RAPPORT DE DIAGNOSTIC ACCESSIBILITE HANDICAPES

LIEU D'INTERVENTION : MOREZ

DATE : 06/05/2010

VERSEUM

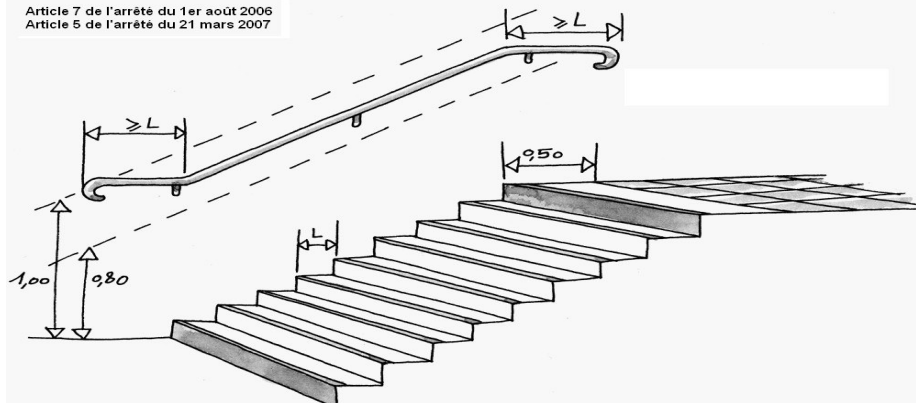
Escalier principal	 
CONSTATS Il n'existe pas de bande d'éveil à la vigilance à 50 cm de la première marche en partie haute Les premières et dernières contremarches ne sont pas contrastées Les nez de marche ne sont pas contrastés La main courante ne dépasse pas d'une marche en haut et en bas de chaque volée

Mettre en place une bande d'éveil à la vigilance en haut de l'escalier à chaque étage

Peindre les premières et dernières contremarches de chaque volée

Changer le revêtement des nez de marche

Prolonger la main courante horizontalement de la longueur d'une marche en haut et en bas de chaque volée

Escalier principal (reliant niveau 3 et 4)

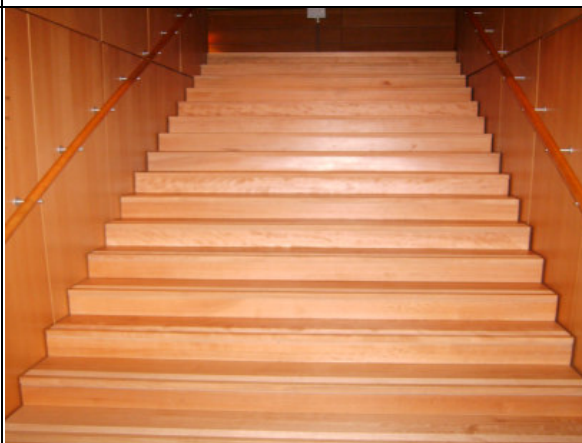
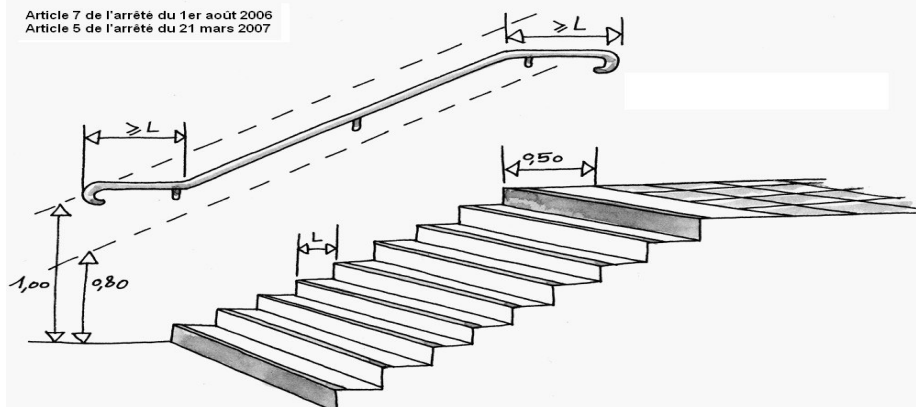
Il n'existe pas de bande d'éveil à la vigilance à 50 cm de la première marche en partie haute
Les premières et dernières contremarches ne sont pas contrastées
Les nez de marche ne sont pas contrastés
La main courante ne dépasse pas d'une marche en haut et en bas de chaque volée

Mettre en place une bande d'éveil à la vigilance en haut de l'escalier
Peindre les premières et dernières contremarches
Changer le revêtement des nez de marche
Prolonger la main courante horizontalement de la longueur d'une marche en haut et en bas de chaque volée

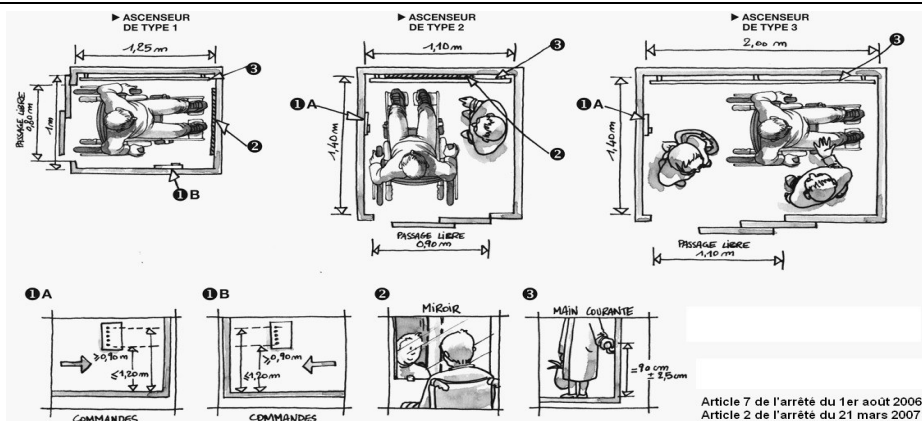
Ascenseur 1 et 2 (principaux)	TOUS HANDICAPS	
CONSTATS Il n'existe pas de signal sonore sur le palier prévenant de l'ouverture des portes Il n'existe pas de flèches lumineuses (hauteur 40 mm minimum) au dessus des portes Le dispositif de demande de secours ne possède pas de pictogramme illuminé pour indiquer que la demande a été prise en compte et de boucle magnétique Sur le palier, il n'existe pas de signal sonore (sons différents pour la montée ou la descente) accompagnant l'illumination des flèches En cabine, il n'y a pas d'indicateur visuel permettant de connaître la position de la cabine. Il n'y a pas de message vocal indiquant la position lors de l'arrêt de la cabine

- Mettre en place un signal sonore indiquant l'ouverture des portes à chaque niveau
- Sur le palier, mettre en place des flèches lumineuses et un signal sonore accompagnant l'illumination des flèches
- Remplacer le dispositif de demande de secours avec voyant lumineux et boucle magnétique
- En cabine, mettre un indicateur visuel permettant de connaître la position de la cabine et un message vocal indiquant la position lors de l'arrêt de la cabine

Ascenseur n° 3 (reliant niveau 3 et 4)

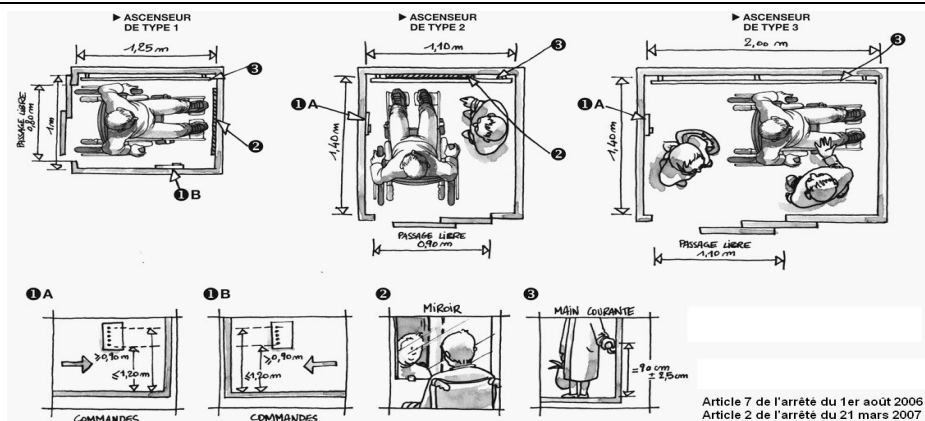
L'ascenseur avec verrouillage par clé n'est pas utilisable sans l'aide d'une personne de l'établissement (voir demande dérogation)

RDC : Sanitaire handicapés existant Femmes

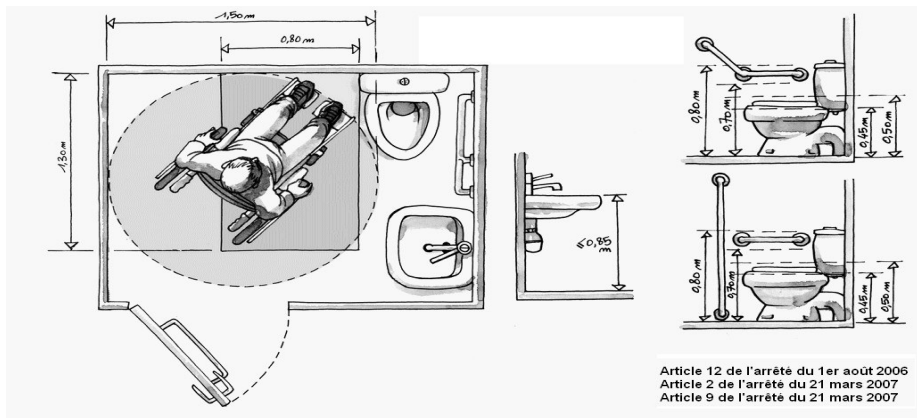
Il n'existe pas de lave main dans le sanitaire adapté
Les accessoires WC (dérouleur de papier, balai) gêne l'approche du fauteuil contre le mur

Mettre en place un lave main à l'intérieur du sanitaire adapté y compris raccordement

Déplacer ces accessoires de manière à libérer l'espace
